# RELATÓRIO DE CONSULTA PÚBLICA AIA 2649 "Circuito Hidráulico Roxo – Sado e Respetivo Bloco de Rega" Agência Portuguesa do Ambiente, IP agosto de 2013

"Circuito Hidráulico Roxo – sado e respetivo Bloco de Rega"

# CIRCUITO HIDRÁULICO ROXO-SADO

Consubstanciação das questões levantadas pela ABR no âmbito do projecto promovido pela EDIA "Projecto de Execução e Estudo de Impacte Ambiental do Circuito Hidráulico Roxo-Sado e respectivo Bloco de Rega".

Figura 4 – Atravessamento de áreas de olival e amendoal em plena produção

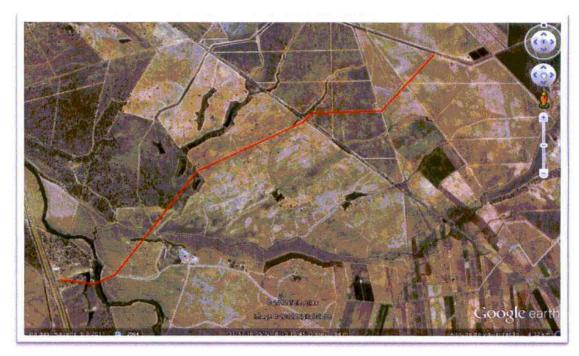
• Na figura 4 é apresenta-se com o pormenor do ortofotomapa o traçado proposto pela EDIA o qual atravessa em quase a totalidade da sua extensão explorações de olival e amendoal em fase de plena produção. Nesta situação, além da oposição manifestada pelos proprietários, aos valores de expropriação (referidos anteriormente) terão que ser adicionados todos os encargos com a alteração à rede de rega de drenagem e viária daquelas explorações. Além do referido temos a registar que este traçado intercepta, na zona da passagem da ribeira do roxo, a conduta de pressão CO1 do Bloco de Rega de Montes Velhos;

Figura 5 - Comprimento relativo da tubagem

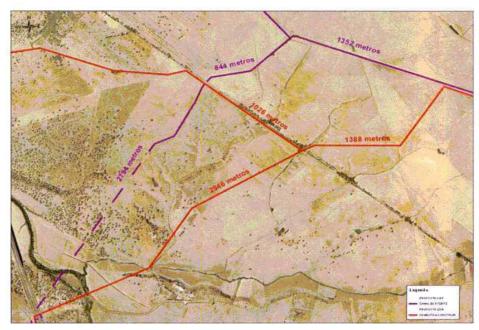
• O traçado apresentado pela ABR é globalmente mais curto relativamente ao traçado da EDIA em cerca de 370 metros, conforme esquema representado na figura 5, em face da anulação do troço inicial da conduta para Morgavél de 1026 metros;

Figura 6 – Comprimento relativo da tubagem

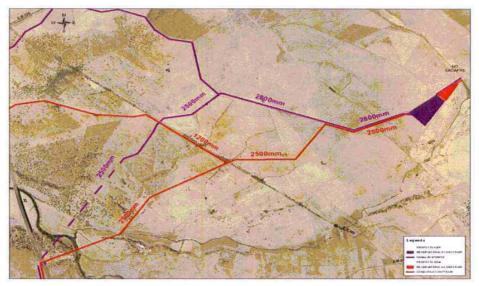
Na proposta de traçado da ABR os troços de conduta teriam os diâmetros constantes na figura 6;

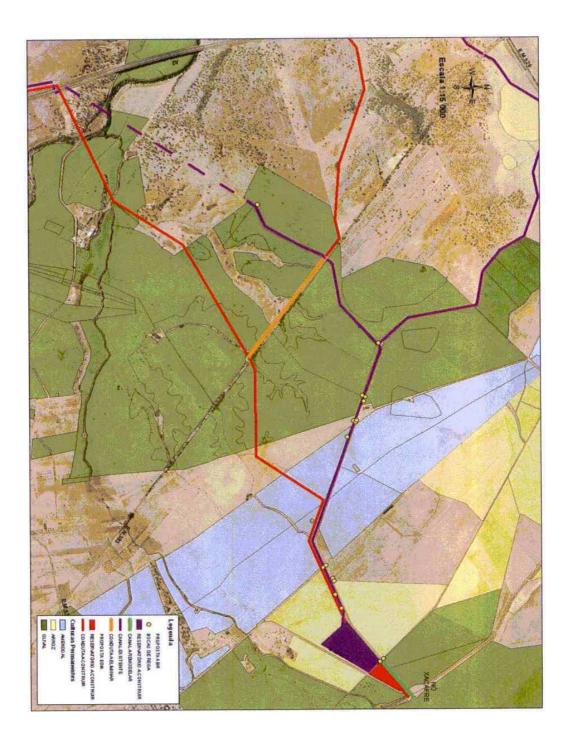
Dada a importância do sistema primário e a necessidade de fazer face a fornecimentos imprevistos ou a cortes de água não programados, o sistema actual de comunicações entre a Sede e a tomada de água, que é via GSM, deveria ser alterado para rádio ou preferencialmente para fibra óptica. Nesta situação bastava que a referida linha fosse instalada junto ao canal condutor geral até à referida tomada de água da barragem, com uma distância de cerca de 10Km.
